H. O. 152

Maarian kirkko

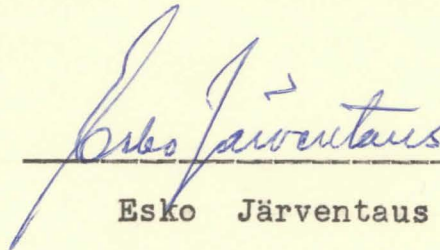
Huomio kiintyi kirkkoa lähestyessä huonokuntoiseen peltikattoon. Koska katon uusimistyöt ennenpitkää on pantava alulle, pidämme tärkeänä nyt jo ajoissa kiinnittää seurakunnan huomiota siihen, että pelti ei ole sopiva tämänikäisen kirkon kateeksi, vaan olisi välttämättä ryhdyttävä paanukaton hankkimiseen.
